Autorité environnementale

Avis délibéré de l'Autorité environnementale sur le projet de création d'un parc d'activité sur la ZAC des Monts de Sarcelles et le secteur des Champs Saint-Denis (95)

n°Ae: 2011- 79

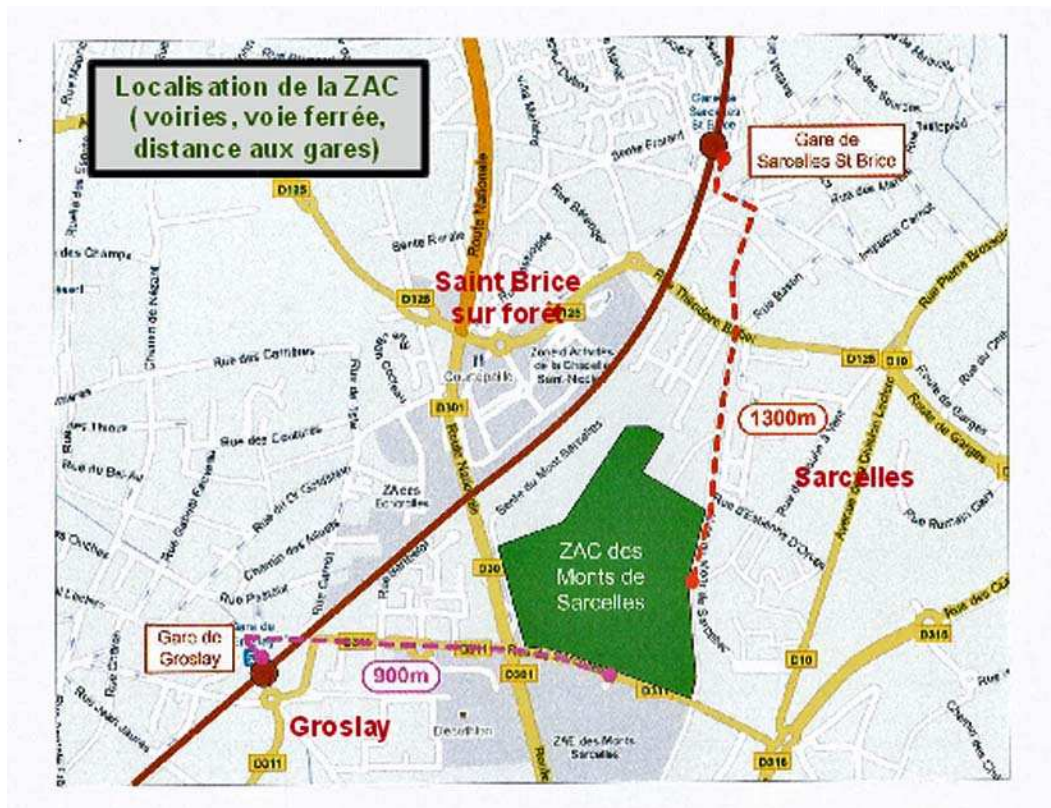
Dans le cadre du projet initial, la principale fourrière agréée (n°1 sur la carte ci-après), d'activité départementale, devait être déplacée à l'intérieur du périmètre de la ZAC sur des terrains situés au nord. Cependant, suite à l'avancée des études et à la modification des projets limitrophes aux Monts de Sarcelles, ce déplacement a été considéré comme non réalisable. La solution envisagée est de la déplacer à proximité du périmètre de la ZAC, mais hors celui-ci, sur une partie du secteur des Champs Saint-Denis au sud de la ZAC des Monts de Sarcelles (2,3ha)³. Ce secteur est pour partie composé de friches agricoles, pour partie utilisé par l'entreprise de BTP, Fayolle, à des fins de stockage de matériaux, et pour partie l'objet d'une occupation probablement sans titre.

- le déplacement de la fourrière ouest (n°1 sur le schéma ci-dessus) vers le secteur des Champs Saint-Denis, nécessitant potentiellement expropriation des propriétaires des terrains visés ;
- Les travaux d'aménagement de voiries et réseaux dans le périmètre de la ZAC et du secteur des Champs Saint-Denis : eaux pluviales, eaux usées, eau potable, électricité, gaz, télécommunications.
